AUTOSTRADA VALDASTICO A31 NORD

PROGETTO DEFINITIVO

ELABORATO: DOCUMENTAZIONE INTEGRATIVA PREDISPOSTA DURANTE LE PROCEDURE APPROVATIVE
INTEGRAZIONI RICHIESTE DAL MATTM
Relazione su richiesta di integrazioni (CTVA REGISTRO UFFICIALE U. 0000672 15-02-2018)

RELAZIONE SU
RICHIESTA DI INTEGRAZIONI (CTVA REGISTRO UFFICIALE U. 0000672 15-02-2018)

Figura 1. Zonizzazione integrata ai sensi del D.Lgs. 155/2010

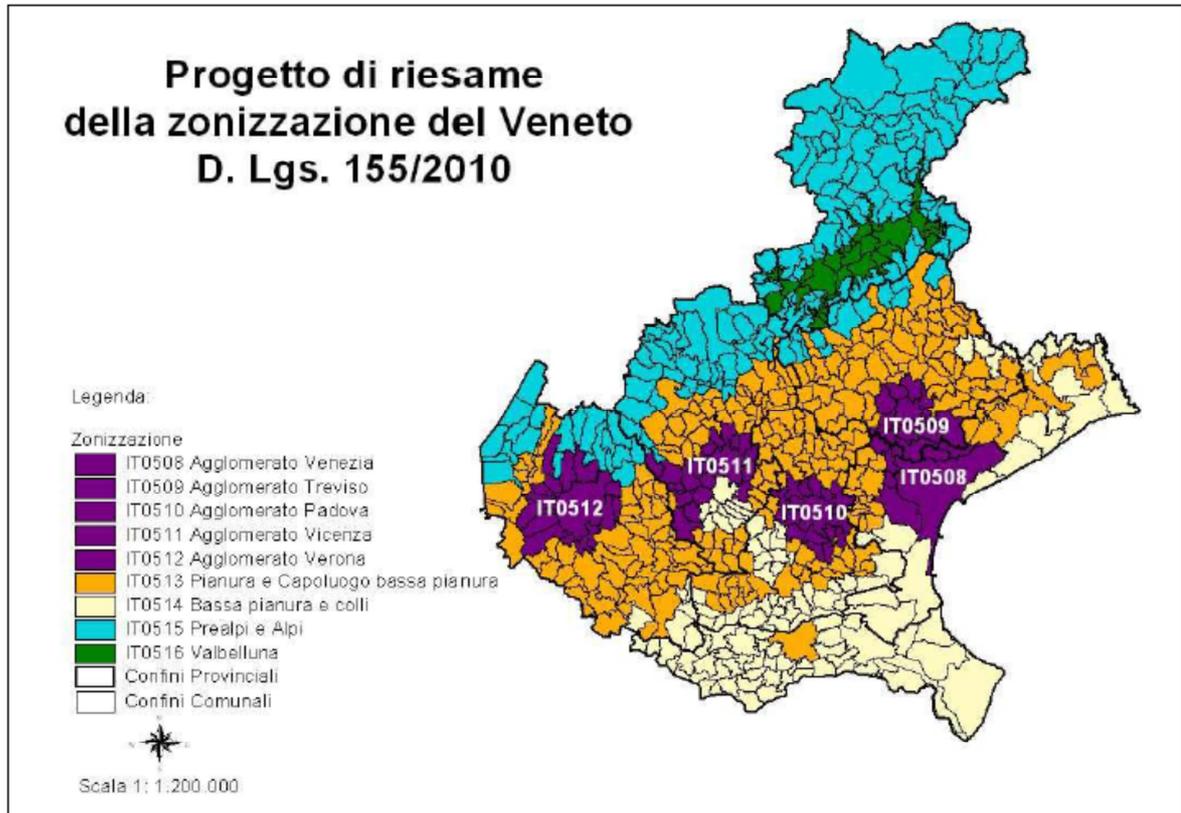
2 Si richiede di aggiornare lo studio effettuato con il Piano Regionale di Tutela e Risanamento dell’Atmosfera e la zonizzazione aggiornati.

Il Piano Regionale di Tutela e Risanamento dell’Atmosfera aggiornato (recepito nel nuovo PRTRA pubblicato nel BUR n. 44 del 10 maggio 2016) con riferimento alla Delibera della Giunta Regionale n°2130 del 23 ottobre 2012 avente ad oggetto "Progetto di riesame della zonizzazione della regione Veneto in adeguamento alle disposizioni del D.lgs. 13 agosto 2010 n.155" modifica la zonizzazione di cui alla precedente versione considerata nel SIA. Nella nuova versione, per gli inquinanti “primari” (vedi Appendice I), la zonizzazione è stata effettuata in funzione del carico emissivo:

I comuni interessati dalla realizzazione e dall'esercizio dell'opera ricadono interamente nella **zona IT0515 Prealpi e Alpi**.

Figura 2. Localizzazione dei punti di monitoraggio della qualità dell’aria.

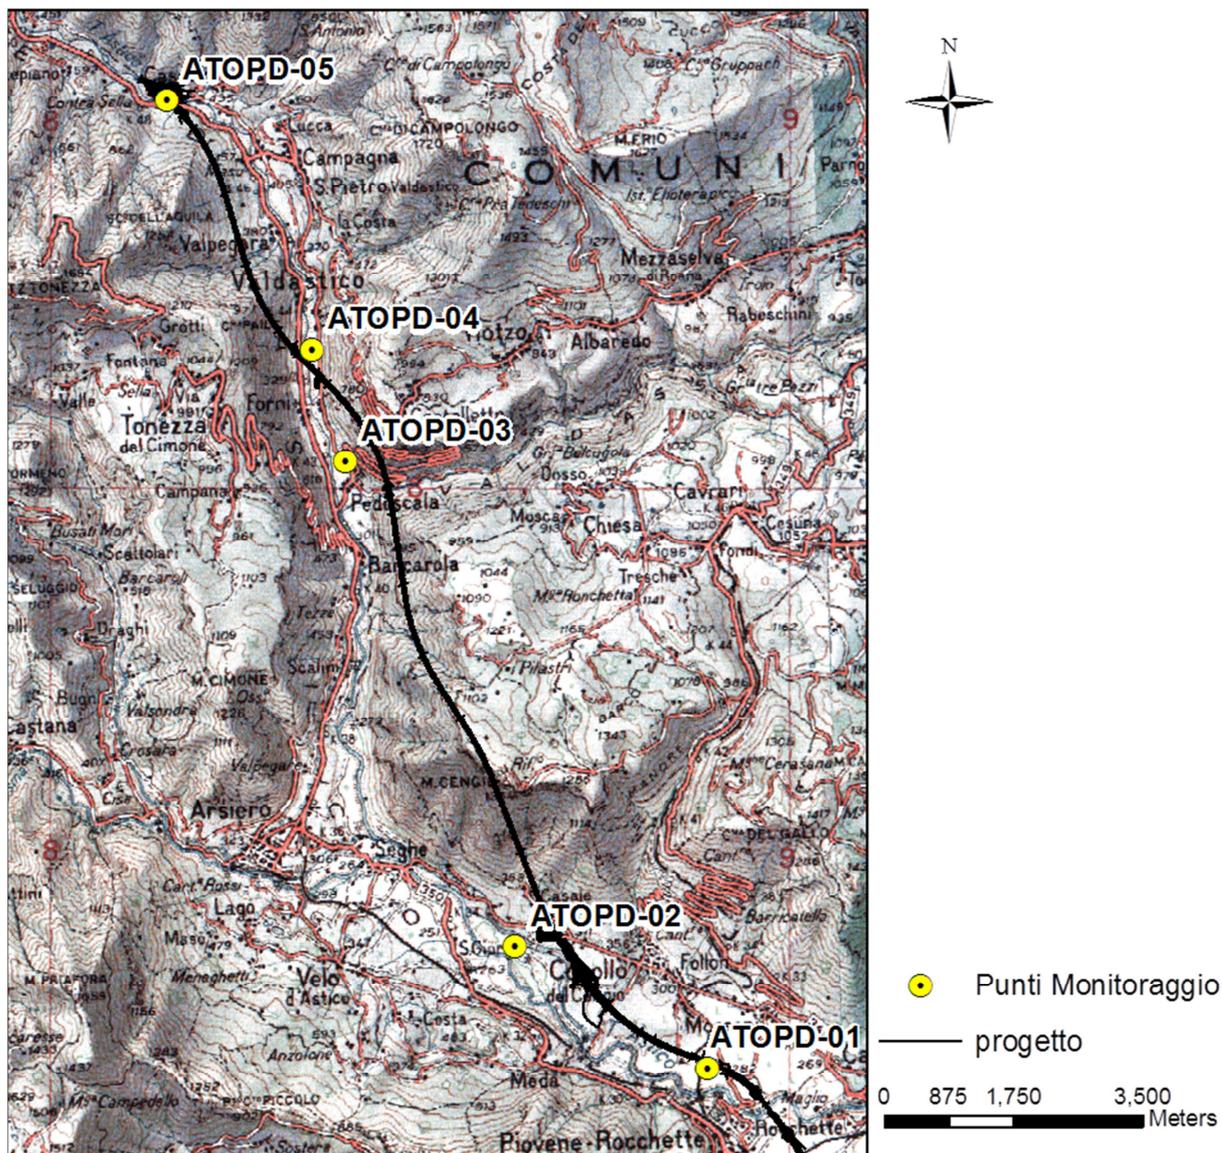
3 Si richiede di aggiornare lo studio estendendo il monitoraggio in modo da avere risultati rappresentativi dell’intero anno.

Il monitoraggio della qualità dell’aria effettuato mediante mezzo mobile in corrispondenza dei punti denominati ATOPD01, ATOPD02, ATOPD03, ATOPD04 e ATOPD05 localizzati come nella Figura 2 nel periodo tra febbraio e marzo 2017 ha rilevato le quantità dei seguenti inquinanti: NO₂, NO_x, PM₁₀ e CO.

Come è possibile notare nelle precedenti tabelle i mesi nel quale è stato effettuato il rilievo sono storicamente i periodi in cui gli inquinanti rilevati si dimostrano sopra la media annuale. Si può quindi desumere che il rilievo effettuato nella campagna tra febbraio e marzo 2017 sia rappresentativo dell’andamento annuale di inquinanti presenti nella zona.

Figura 3 Frana P4 codice 0240112400° e tracciato autostradale in galleria

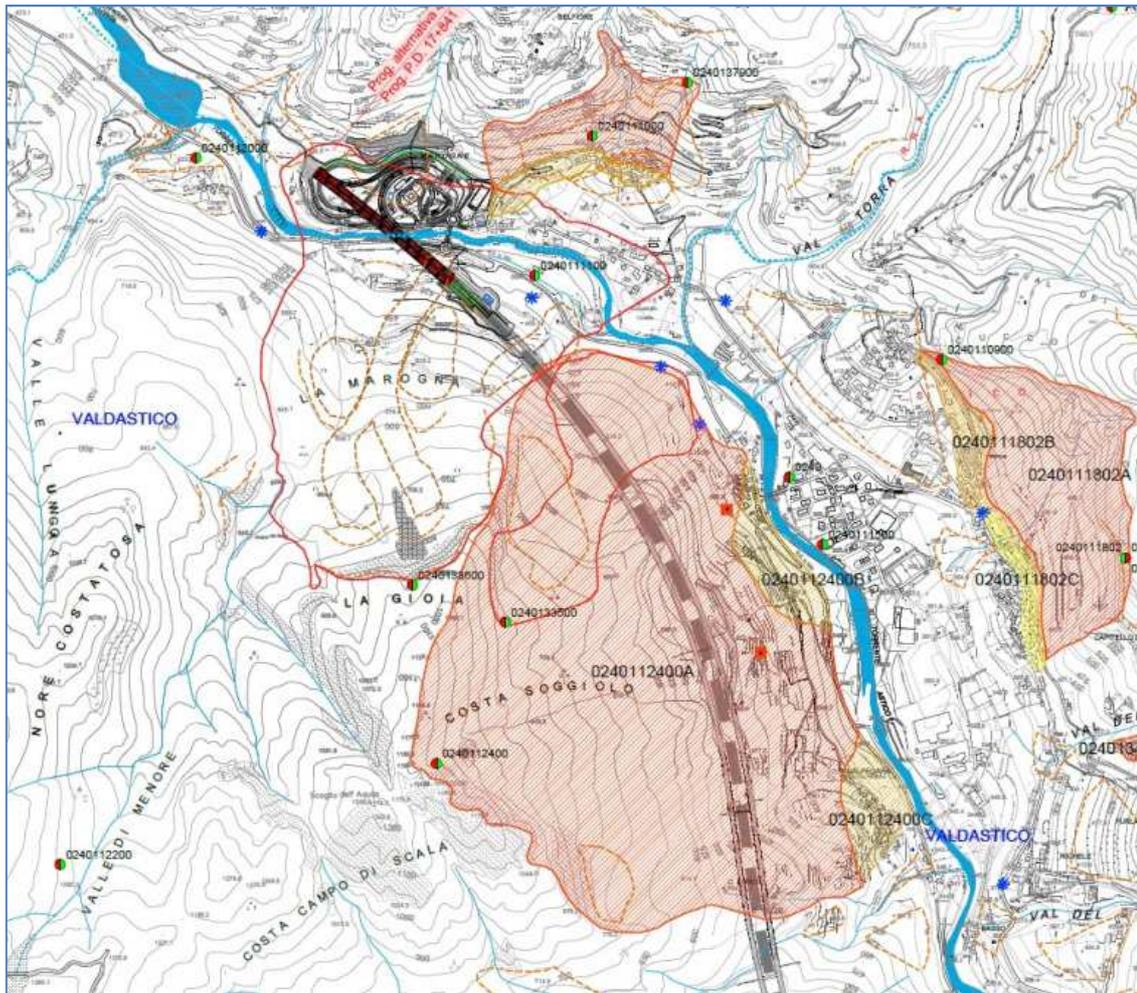
11. Pertanto si richiede di

Rappresentata nella tavola 4 della *carta del rischio frana* allegata al progetto (elaborato 05.02.05.002.0401) di cui uno stralcio è riportato in figura seguente, planimetricamente ricade lungo la verticale della galleria San Pietro in un tratto in cui le coperture sono comprese fra 100 – 200 m.

La mancata interferenza fra tracciato e le zone di pericolosità sopra riportate è rimarcata e confermata dal fatto che l'Autorità di Bacino Regionale (oggi Distretto delle Alpi Orientali) nella propria nota prot 0003650/INFRA del 17.11.2017 elencando l'interferenza fra l'asse di progetto e le singole perimetrazioni PAI, omette la frana P4 codice 020112400 posta sul versante orientale della Costa del Soggiolo.
